TRANS/WP.29/GRE/2002/3  
23 janvier 2002

Forum mondial de l'harmonisation des Règlements  
concernant les véhicules (WP.29)

PROPOSITION DE PROJETS D'AMENDEMENT AU RÈGLEMENT N° 65

(Feux d'avertissement spéciaux)

Annexe 2, ajouter les exemples ci-après de marques d'homologation:

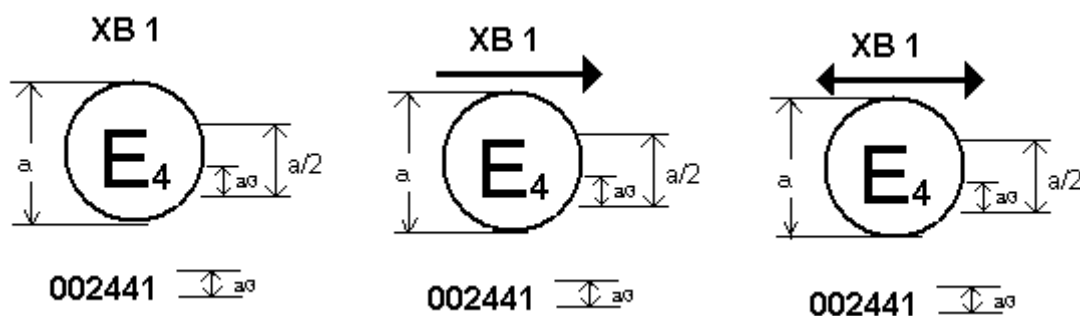
- Un feu spécial d'avertissement indique qu'il a été homologué aux Pays-Bas (E4), sous le numéro d'homologation 002439. Le numéro d'homologation indique que l'homologation a été accordée conformément aux prescriptions du Règlement sous sa forme initiale et qu'il s'agit d'un feu spécial d'avertissement clignotant, giratoire ou stationnaire de couleur bleue, de la classe 1 (TB 1).
- Un feu clignotant directionnel indique qu'il a été homologué aux Pays-Bas (E4), sous le numéro d'homologation 002440. Le numéro d'homologation indique que l'homologation a été accordée conformément aux prescriptions du Règlement sous sa forme initiale et qu'il s'agit d'un feu clignotant directionnel de couleur jaune-bleu, de la classe 2 (XA 2). **Le fait que la marque ne comporte pas de flèche indique que le feu a un effet angle réduit.**

- Un feu clignotant directionnel indique qu'il a été homologué aux Pays-Bas (E4), sous le numéro d'homologation 002441. Le numéro d'homologation indique que l'homologation a été accordée conformément aux prescriptions du Règlement sous sa forme initiale et qu'il s'agit d'un feu clignotant directionnel de couleur bleue de la classe 1 (XB 1).

**Le fait que la marque ne comporte pas de flèche indique que le feu est à effet angle réduit.**

**La flèche indique que le feu est à effet grand angle du côté où elle pointe, qui est aussi celui où le dispositif doit être monté. La double flèche indique que le feu est à effet angle réduit des deux côtés et peut être monté indifféremment sur un côté ou sur l'autre du véhicule.»**

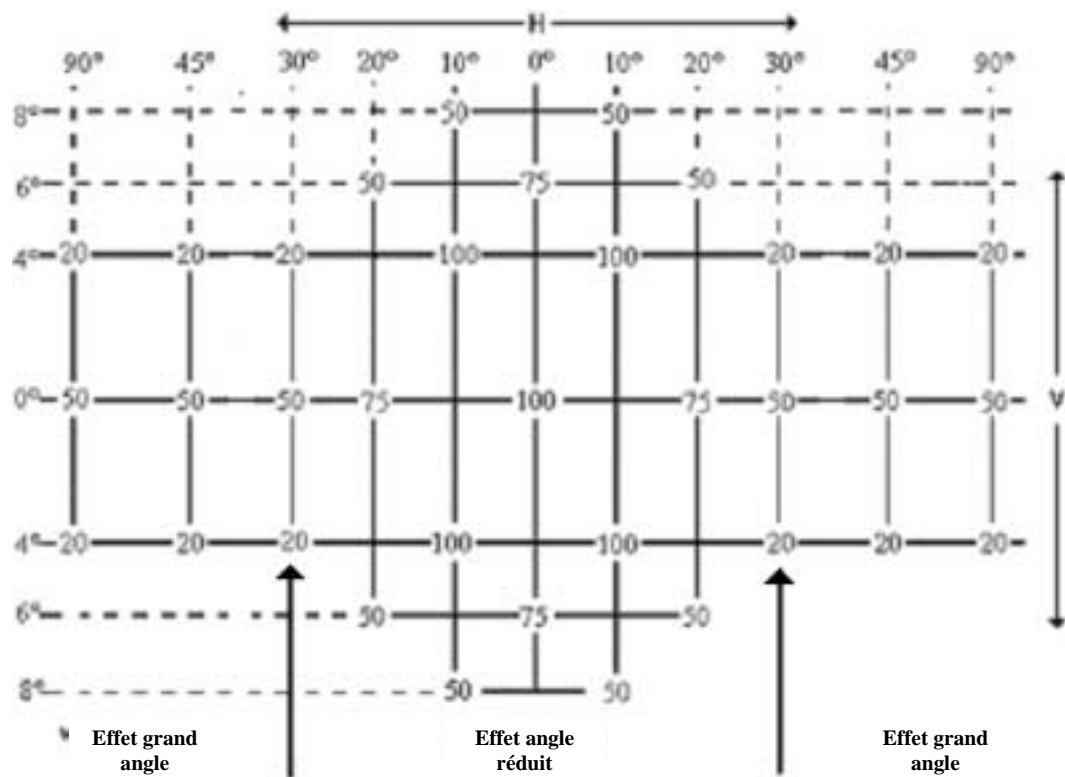
**7.2.1 Dans le cas où plusieurs feux d'avertissement spéciaux sont regroupés, leur disposition géométrique sur le véhicule semble acceptable si la répartition de la lumière dans un secteur angulaire horizontal de 360° et dans un secteur angulaire vertical précisé pour la catégorie pertinente est vérifié à une distance de 20 m du véhicule sur un plan vertical qui est perpendiculaire à l'axe longitudinal du véhicule et situé à mi-distance entre les feux sur un côté du véhicule.»**

7.3 Les intensités lumineuses effectives dans l'axe de référence d'un feu clignotant directionnel (catégorie X) doivent être conformes aux valeurs prescrites dans le tableau ci-après:
